## 工程指示 / 要求簡箋(E.I.)

工程指示編號：EI / 5069 / 22

工程編號： J - 858

工程名稱：將軍澳日出康城 11

### J-858单元件X86279水槽料口水口啤压实际尺寸

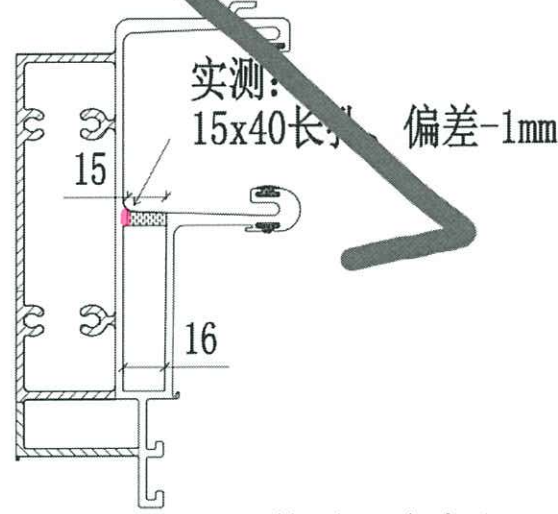
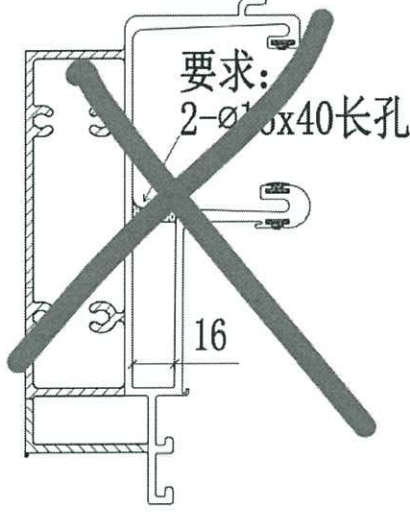
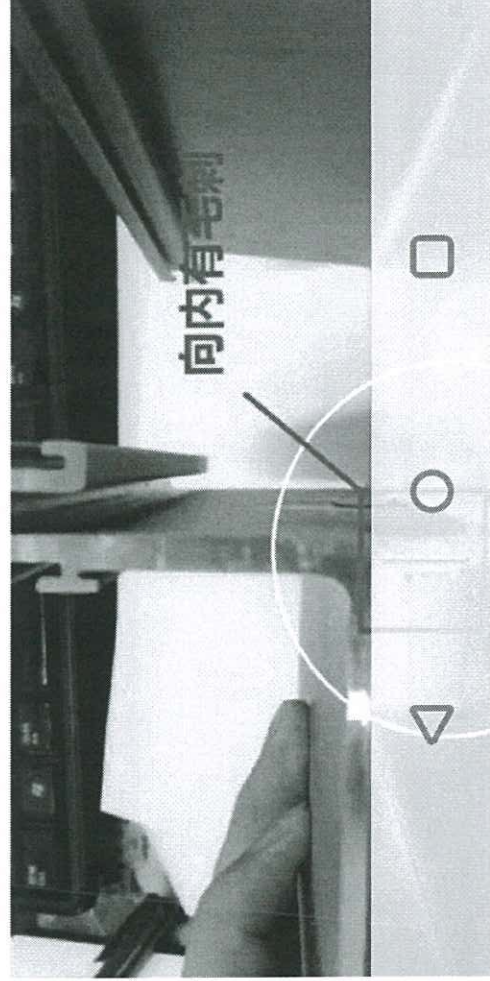
1. 水槽橫料的去水孔。有 1mm 墊高，可接受。 -->回王良
2. 窗沾墊片，改安在窗玉底，不見光，。無須噴色 -->回王良、生統 留意：需改大貨拆圖
3. 單元件浸水測試，浸 120mm 水深，玻璃面計。 -->按湛哥建議

实物形状见附页图片。该1mm偏差是否可以接受？请确认

可以

工程號	J858	類別		物料號	-
地盤	康城11期	制圖	W. E. X	2022-05-18	圖號 J858-AP05
修改		採用工廠	✓ 地盤	圖紙名稱	铝垫巴
日期		材料顏色	香槟金 (ECU3A) (95-3F1)	復核	-
		材料	2mm厚铝板	批准	-
				數量	12
				單件重量	- (KG)

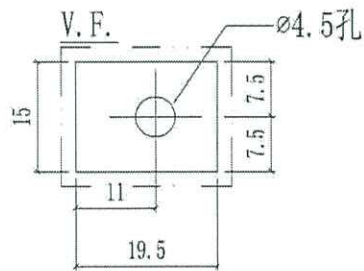
用噴電  
零件

零件底盤片

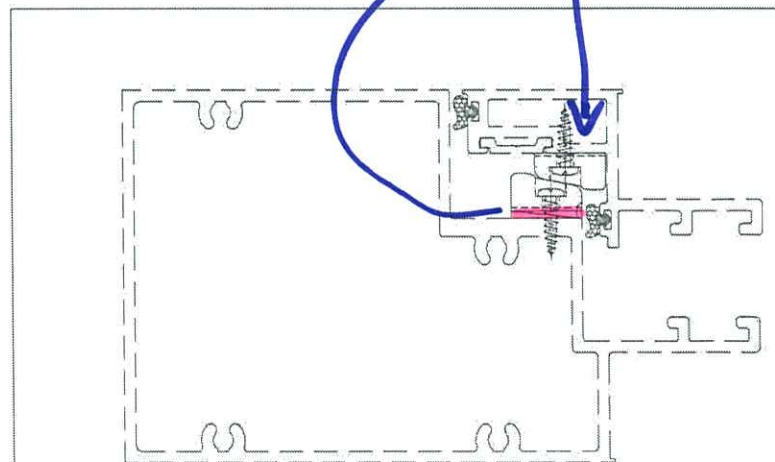
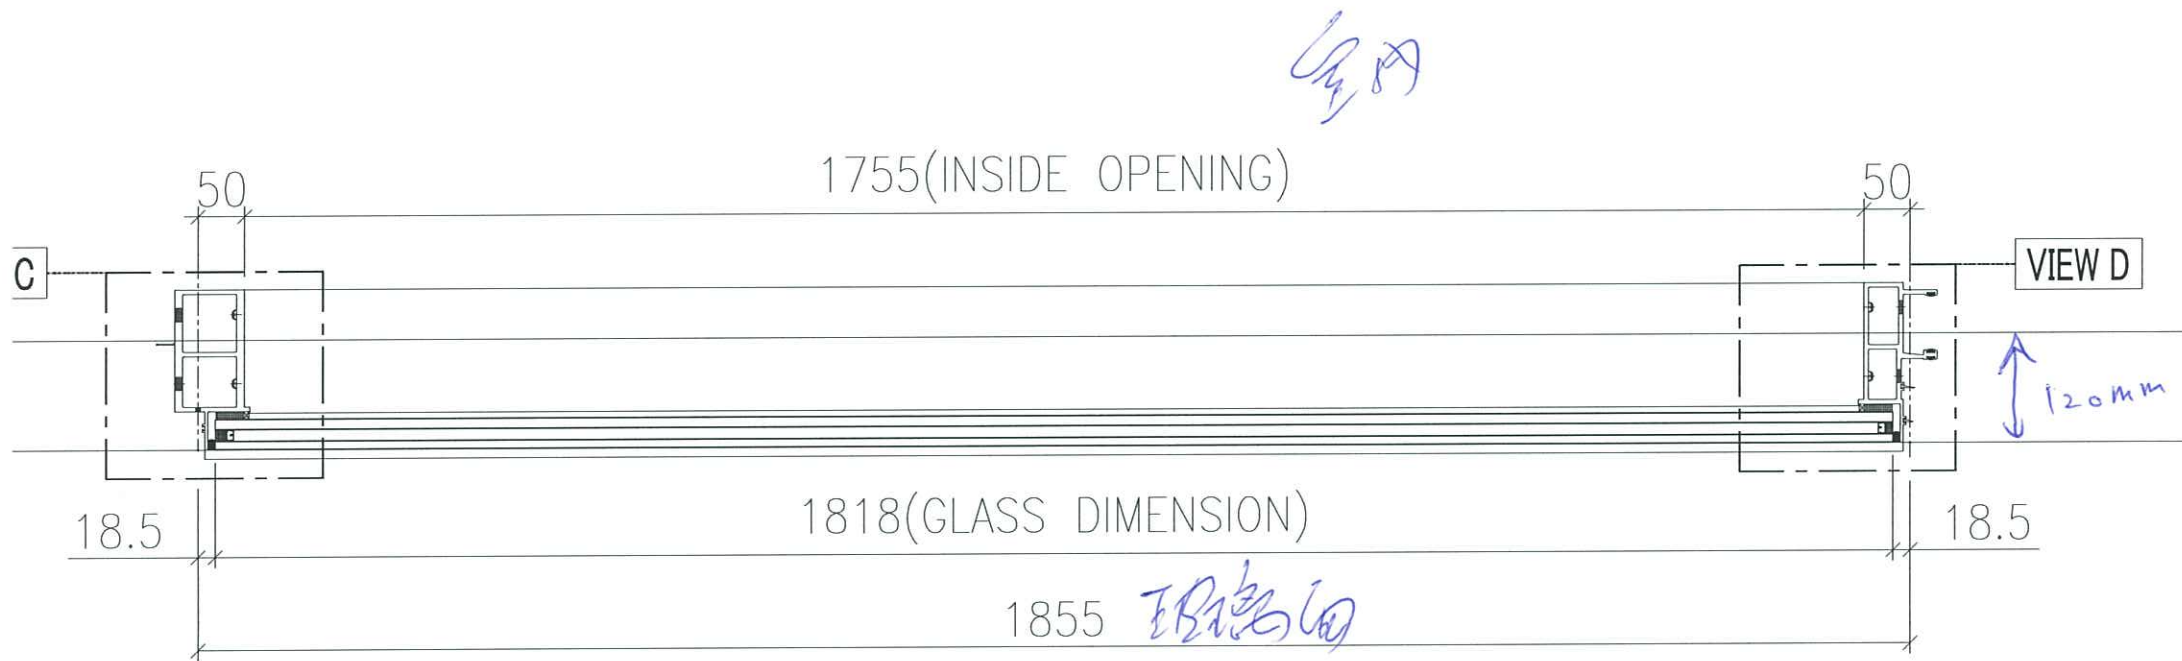
改放在王底  
2月光

请写要求, 做内沉水

沉水密封深度

零件沉 120mm (玻璃面计)
